**Forum mondial de l'harmonisation  
des Règlements concernant les véhicules**

**106<sup>e</sup> session**

**Règlement n° 107 (Véhicules des catégories M<sub>2</sub> et M<sub>3</sub>):****Prescriptions concernant les portes de service,  
les fenêtres et les sorties de secours****Proposition d'amendements au Règlement n° 107  
(Véhicules des catégories M<sub>2</sub> et M<sub>3</sub>)****Communication de l'expert de la Hongrie\***

«Figure 26

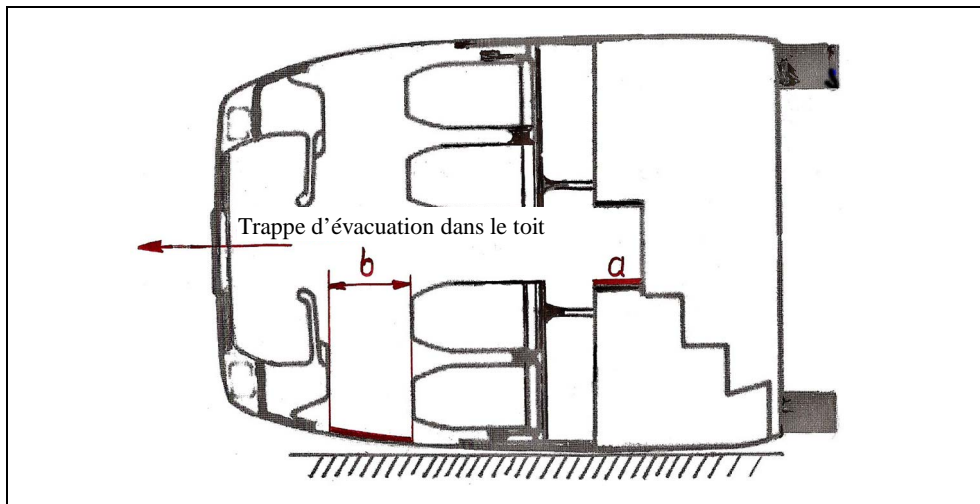
«7.7.4.1 Accès aux trappes d'évacuation **quand le véhicule est couché sur un côté**

**Les passagers doivent pouvoir se déplacer librement à bord du véhicule pour gagner les trappes d'évacuation dans le toit. Cette condition est remplie s'il est satisfait à l'une au moins des deux prescriptions suivantes (voir fig. 26 à l'annexe 4):**

- 7.7.4.1.1 **Il existe en contrebas une allée située à une distance minimale "a" de [150] mm, sur l'axe vertical, du plancher sur lequel se trouvent les sièges; ou**
- 7.7.4.1.2 **Il existe un espace libre "b" d'au moins [400] mm à partir du point le plus élevé des dossiers des sièges.».**

Annexe 4, figure 26, remplacer la figure existante comme suit:

Figure 1  
**Croquis**

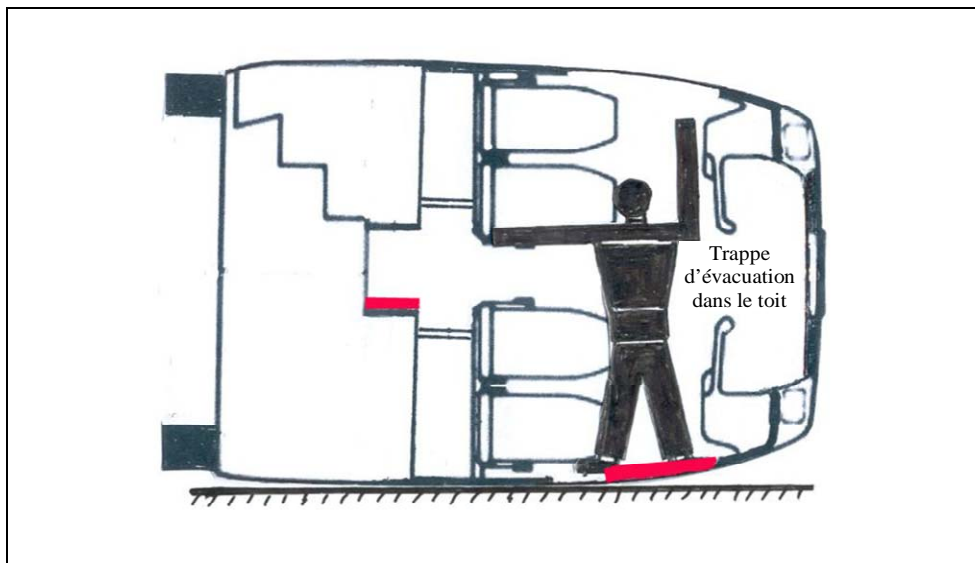
2. La figure 1 ci-dessous montre deux surfaces presque horizontales sur lesquelles les passagers peuvent se déplacer («a» dans l'allée et «b» sur les parois latérales).

3. L'allée ne peut pas être utilisée automatiquement en l'absence de surface horizontale sur laquelle les passagers peuvent poser les pieds pour se déplacer. Une allée en contrebas est donc nécessaire.
4. Il est plus commode d'utiliser la surface horizontale «b» sur les parois latérales.
5. Des photos d'accidents réels montrant l'évacuation ou le sauvetage des passagers permettent d'illustrer cette situation (voir fig. 2.1 à 2.4).
6. La situation peut être plus grave si les passagers qui ont leur ceinture de sécurité attachée y restent pris ou si les passagers sans ceinture tombent les uns sur les autres.
